Projet photovoltaïque de l'aérodrome de Regniowez

Enquête Publique

Avis des services consultés

Objet : Demande de Permis de Construire
 PC n° 008 355 23 A0004/PC n° 008 156 23 A0004/ PC n° 008 436 23 A0007
 Date du Dépôt de dossier : 12/09/2023
 Transmis au SDIS le 09/10/2023
 Reçu au service prévision SDIS le 10/10/2023
 N° enregistrement : Courriel.

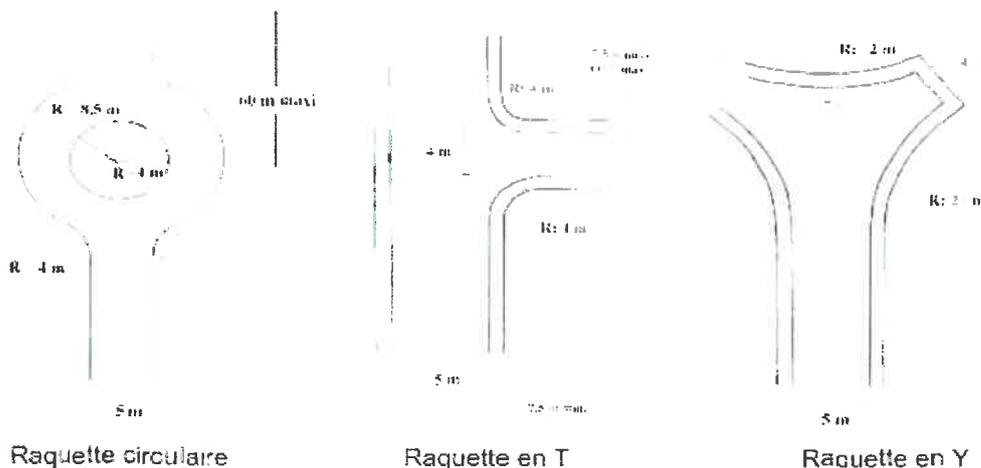
Type de voie : Le projet est directement accessible par la voie publique depuis la D877 et la D32 au SUD Est et au Nord OUEST par chemin d'accès.

Le site sera clôturé par une clôture de hauteur 2m avec 3 accès par portails de 6m (2 vantaux de 3m) 1 au Nord-Ouest, 1 au Nord-est, 1 au Sud-Est.

Accès principal par l'entrée Sud-Est du site.

Rangées de 3m pour circulations. Bande de circulation de 5m laissée libre au Sud de la piste principale et de 4 m au Sud de la piste secondaire.

- **Le projet est desservi par des voies existantes ou à créer qui permettent, dans les conditions normales, de faciliter la circulation et l'utilisation des moyens de secours et de lutte contre les incendies, en cas de sinistre.**

Cependant, ils devront respecter les caractéristiques suivantes :

- *Etre tenus dégagés à tout moment de tout stockage ou de tout véhicule liée à l'exploitation et gênant l'intervention des services de secours (notamment en dehors des horaires d'activité) ;*
- *Permettre le stationnement et le retournement sans cul de sac d'engin de type poids lourd ;*
- *Respecter les caractéristiques techniques suivantes (voies engins) :*
 - *Disposer d'une largeur minimale de 3 m ;*
 - *Disposer d'une hauteur libre de 3,50 m ;*
 - *D'une force portante permettant d'accueillir un poids lourd (équivalent de 160 KN et résistance au poinçonnement) ;*
 - *Un rayon intérieur minimal R de 11 m et d'une sur largeur $S = 15/R$ (si $R < 50m$) ;*
 - *D'une pente inférieure à 15 %*

En bout des voies d'accès dit « en cul de sac », il y aura lieu de mettre en place une aire de retournement (voir caractéristiques ci-dessous) :

Les portails devront pouvoir être accessibles et déverrouillables en tout temps par les sapeurs-pompiers (système d'ouverture pompier compatible avec les polycoises).
